**Forum mondial de l'harmonisation des Règlements  
concernant les véhicules**

Règlement n° 17 (Résistance des sièges)

**Proposition de série 09 d'amendements au Règlement n° 17  
(Résistance mécanique des sièges)****Communication de l'expert de l'Allemagne\***

Modèle B

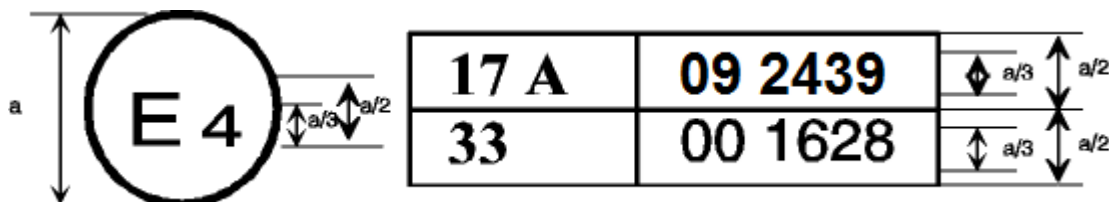
La marque d’homologation ci-dessus ... sous le numéro d’homologation 092439. Les deux premiers chiffres du numéro d’homologation signifient que le Règlement n° 17 comprenait déjà la série 09 d’amendements lorsque l’homologation a été délivrée.

Modèle C

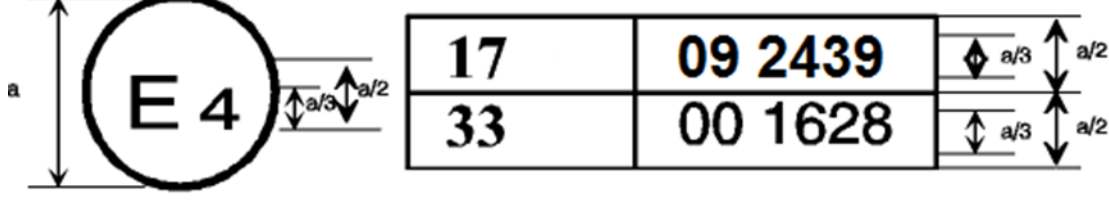
Les numéros d’homologation indiquent que ... comprenait la série 09 d’amendements alors que le Règlement n° 33 était encore sous sa forme originale. ...
